工程指示 / 要求簡箋(E.I.)

工程指示編號：EI / 5527 / 23 (原 EI 5272) 修改版次：M  
 工程編號：J - 858 工程名稱：將軍澳日出康城 LP 11  
 工程項目：幕牆 大貨單元件加工圖  
 收件人：生統 / 王良 / 水洪 發件人：Ant Yeung 日期：21/02/2023

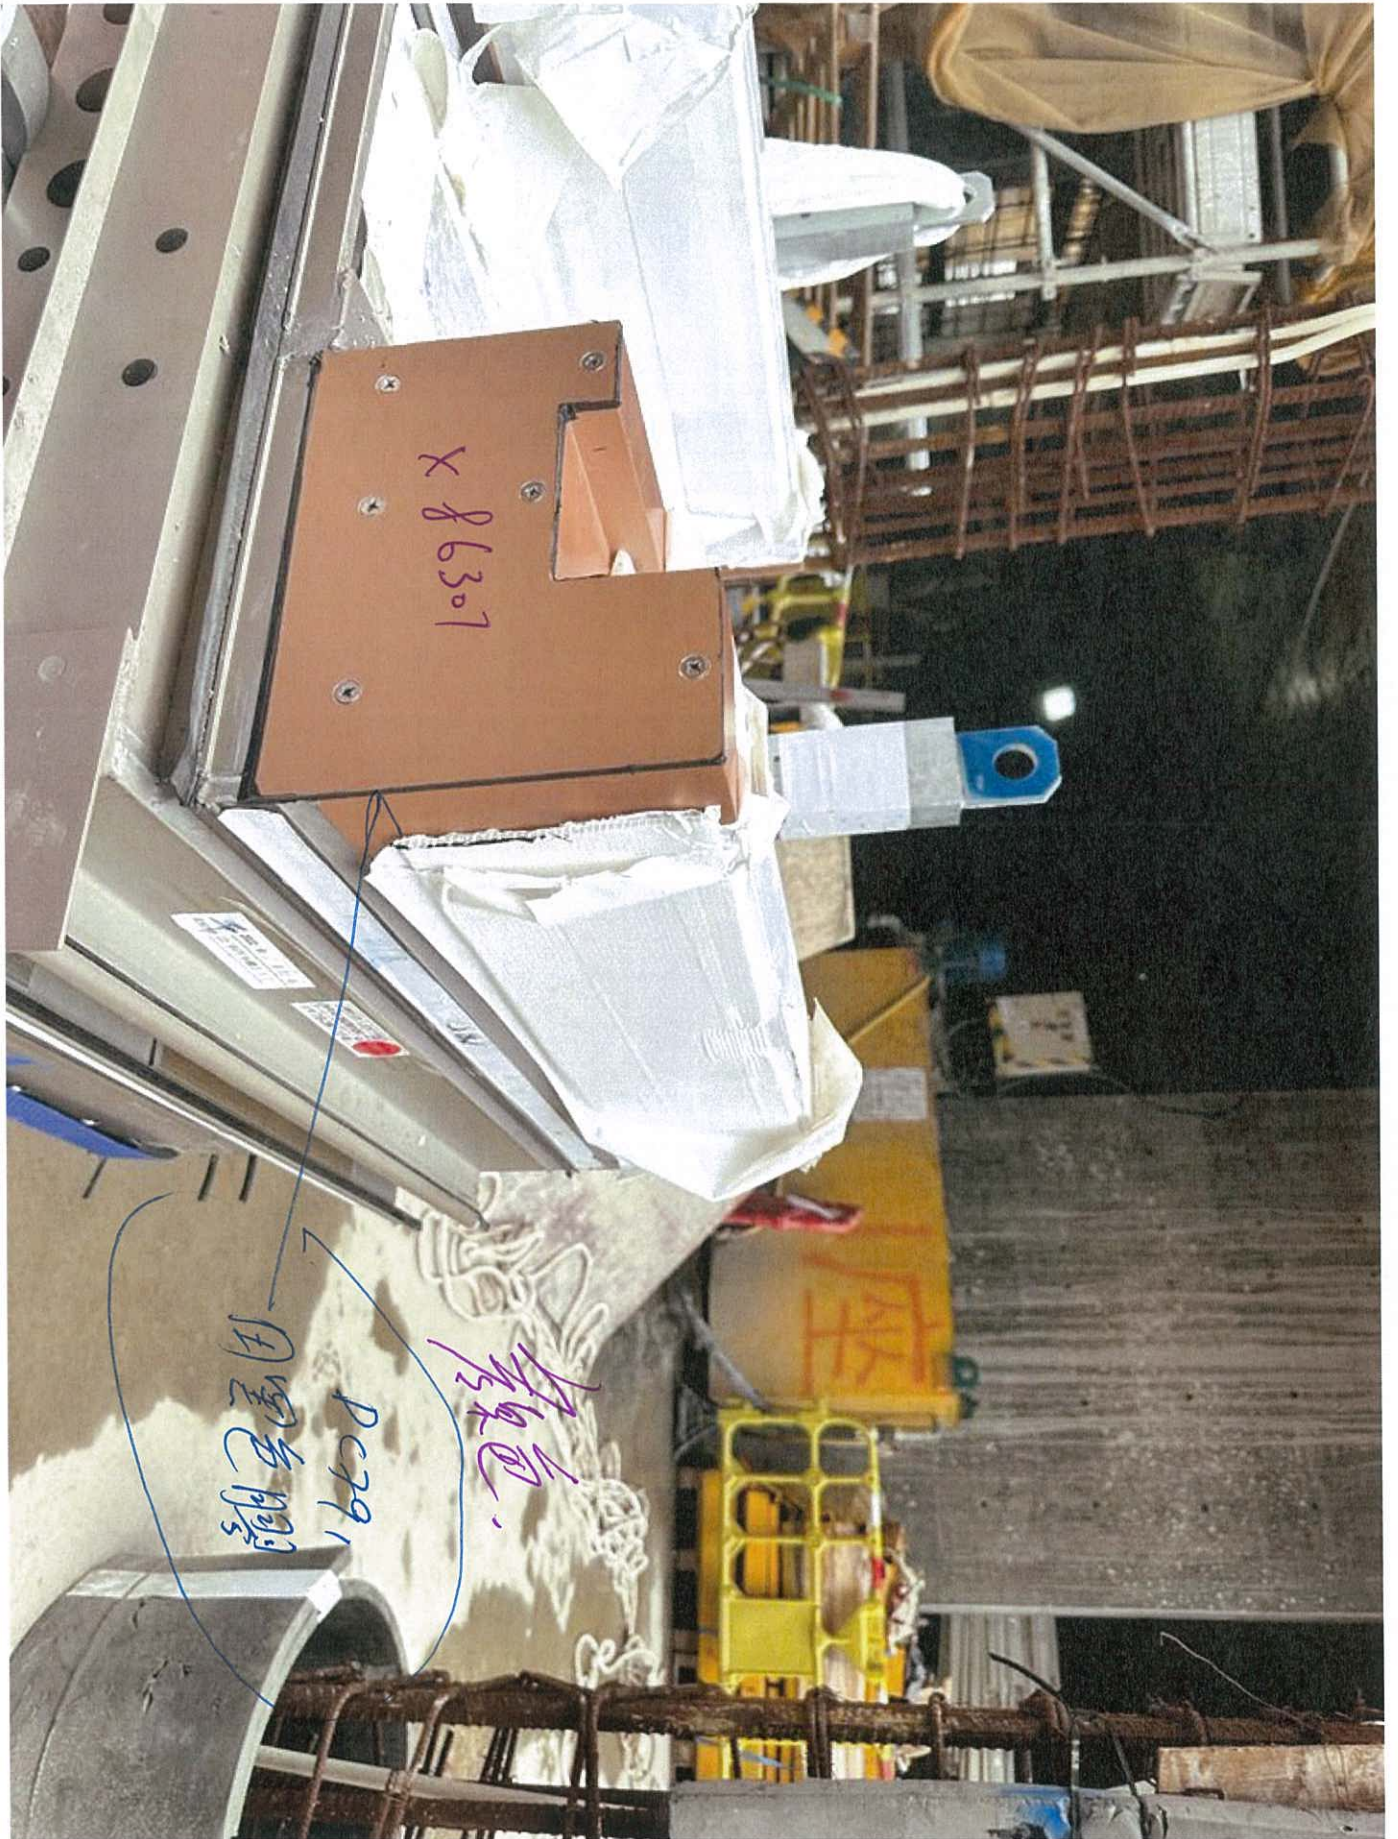
- M 版: 因應業主要求飾線收封口片後圍邊啣黑膠 DC791。注意：膠不要太粗 (已附電郵確認)
- L 版: 因應地盆安裝時，原本在地盆安裝的防火棉托，會阻礙安裝有飾線的單元件。

所以凡有飾線的單元件此防火棉需改由廠安裝。顧問已同意。(附報告)

- L \*請留意 防火棉需貼上錫紙，錫紙包好完整，不露出防火棉。  
參考相片，該個飾線背空間全裝密，單元背凸出 30MM 便可以，唔夠地盤後補。
- L \*單元件落架：因防火棉墊高，請留意高低。
- L \*拆圖，請計算防火棉用量

附上現場修改幕牆飾線圍邊封口黑色膠相片和圖紙

按今日會議確認，使用黑色膠作為圍邊封口。
